Beteiligung der Träger öffentlicher Belange und Behörden gem. § 4 Abs. 1 BauGB

Die frühzeitige Beteiligung der Träger öffentlicher Belange und der Behörden gem. § 4 Abs. 1 BauGB erfolgte mit Anschreiben vom 10.10.2022. Dabei wurde eine Frist bis zum 14.11.2022 eingeräumt. Nach Mitteilung der Bundesnetzagentur, Referat 266 mit Schreiben vom 15.11.2022 wurde ein weiteres Referat der Bundesnetzagentur (Referat Funkmessstellen) und drei Betreibern von Richtfunk (E-Plus Service GmbH, Telefónica Germany GmbH & Co. OHG und Vodafone GmbH) im Nachgang am Verfahren mit Anschreiben vom 22.11.2022 beteiligt. Die Stellungnahme wurde bis zum 9.12.2022 erbeten.

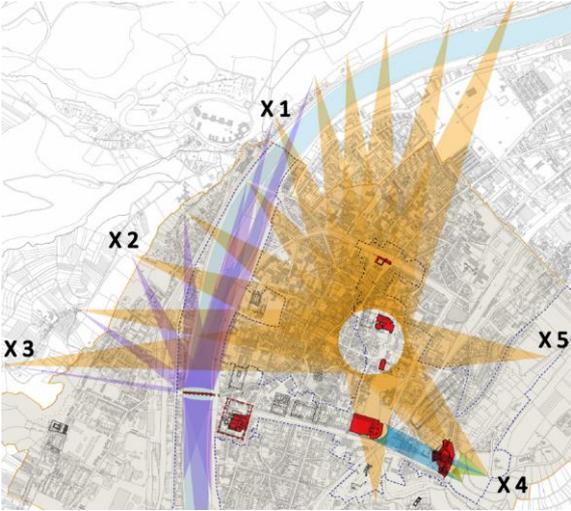
9.1	<p>Gegen die Neuaufstellung des o. g. Flächennutzungsplanes bestehen unter Berücksichtigung folgender Punkte keine Bedenken:</p> <ol style="list-style-type: none"> 1. Die Bundesautobahn(en) einschließlich ihrer Bestandteile nach dem Bundesfernstraßengesetz (FStrG) dürfen nur nachrichtlich in den Flächennutzungsplan aufgenommen werden. 2. Eintragung der 40 m Bauverbotszone und 100 m Baubeschränkungszone nach § 9 FStrG in die nachfolgenden Bebauungspläne. 3. Diese Abstandsflächen sind, jeweils gemessen vom äußeren Rand der befestigten Fahrbahn, parallel zur Hauptfahrbahn der BAB und der Anschlussstellen sowie gegenüber den Anschlussstellen nach örtlichem Aufmaß festzulegen. Zu der befestigten Fahrbahn rechnen auch Beschleunigungstreifen, Standspuren u.s.w. 	<p>Wie in der Begründung ausgeführt, wurde die Bauverbotszone mit 40 m und die Baubeschränkungszone mit 100 m in der Planung berücksichtigt. Das Fundament von Windenergieanlagen darf nicht in der Baubeschränkungszone liegen. Der Rotor darf in die Baubeschränkungszone, nicht jedoch in die Bauverbotszone hineinragen. Weitere Hinweise zur Berücksichtigung der erforderlichen Schutzabstände zu klassifizierten Straßen sind der Begründung in Kap. 10.7 zu entnehmen.</p> <p>Die Hinweise werden zur Kenntnis genommen.</p>

<p>4. Innerhalb der Bauverbotszone dürfen keine Hochbauten i.S.d. FStrG errichtet werden. Hochbauten i.S.d. FStrG sind alle baulichen Anlagen, die sich über die Erdgleiche erheben. Hierzu rechnen auch Tiefbauten und Aufschüttungen oder Abgrabungen größeren Umfangs sowie die nach Landesrecht den baulichen Anlagen gleichgestellten Anlagen (z.B. Lagerplätze, Ausstellungsplätze).</p> <p>5. Bauvorhaben innerhalb der Bauverbotszone benötigen eine gesonderte straßen-rechtliche Ausnahmegenehmigung / Zustimmung des Fernstraßen-Bundesamts (FBA). Das Hineinragen der Rotorblätter in die Bauverbotszone ist nicht zulässig.</p> <p>6. Die Errichtung von Werbeanlagen jeglicher Art ist nicht Bestandteil der Bauleitplanung. Sie bedürfen einer gesonderten Zustimmung des Fernstraßen-Bundesamts (FBA) im Rahmen des Baugenehmigungsverfahrens.</p> <p>Hinweis: Innerhalb der Bauverbotszone dürfen keine Werbeanlagen errichtet werden.</p> <p>7. Innerhalb der Baubeschränkungszone dürfen keine Industrieansiedlungen mit Rauch- und Nebelbildung zugelassen werden.</p> <p>8. Den autobahneigenen Flächen und Entwässerungsanlagen darf kein Oberflächenwasser oder Abwasser zugeleitet werden.</p> <p>9. Für die Errichtung von Windenergieanlagen empfehlen wir die Einhaltung der Kipp-höhe ($\frac{1}{2}$ Fundamentdurchmesser + Nabenhöhe + $\frac{1}{2}$ Rotor Durchmesser) als Mindestabstand zu klassifizierten Straßen. Dieser wird gemessen vom Rand der Verkehrsanlage bis zur Außenkante des Mastfußes.</p>
